**REPÚBLICA DE CHILE
SERVICIO DE EVALUACIÓN AMBIENTAL
COMITÉ DE MINISTROS
MGGH**

**ACUERDO SOBRE RECURSO DE
RECLAMACIÓN ATINGENTE AL PROYECTO
“OBRAS PARA CONTROL ALUVIONAL Y DE
CRECIDAS LÍQUIDAS, QUEBRADA DE RAMÓN,
REGIÓN METROPOLITANA”, CUYO TITULAR ES
EL MINISTERIO DE OBRAS PÚBLICAS**

ACUERDO N°14/2026

Figura 1: Esquema de descargas

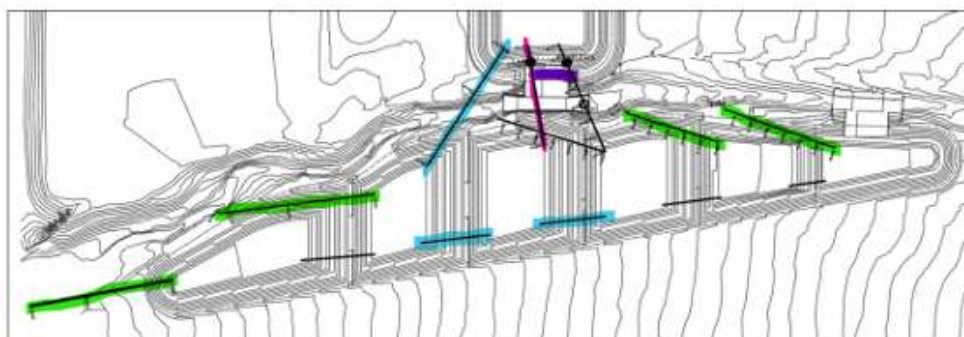
- 4.3.2. En el curso de la evaluación, la DGA Región Metropolitana⁶ requirió al Titular para que indicase las medidas destinadas a asegurar que el vaciado de los retenedores no afectare la calidad de las aguas de la quebrada. En la Respuesta N° 16 de la Adenda Complementaria, el Titular señaló que el vaciado de los retenedores contemplaría la descarga paulatina de aguas de manera inmediata, pero de forma segura, manteniéndose en el interior de los retenedores únicamente elementos como rocas o material vegetal, los cuales posteriormente serían retirados y dispuestos en lugares autorizados. En cuanto al modo de evacuación, aclaró que la descarga de aguas sería directa

a la quebrada y se realizaría con posterioridad a la descarga hacia el retenedor, distinguiendo entre obras de descarga directa o desagüe –en verde– y obras de descarga inter retenedor –en celeste–, cuya disposición se ilustra a continuación.

Asimismo, el Titular indicó que las obras de desagüe contemplarían una sección semicircular de diámetro 3.000 mm, que permitiría su mantención mediante mini cargador o retroexcavadora, y la instalación de una compuerta mural inserta en un pique de 4,0 m de diámetro, destinada a evacuar las aguas una vez que pase la crecida. Igualmente, precisó que dichas obras operarían con posterioridad a la acumulación de aguas en los retenedores, por lo que la compuerta se mantendría cerrada y el tubo lleno durante el evento, abriéndose parcialmente con posterioridad, bajo un régimen de torrente que no debe permitir el paso de caudales superiores a 10 m³/s, evitando velocidades destructivas en el desagüe del retenedor.
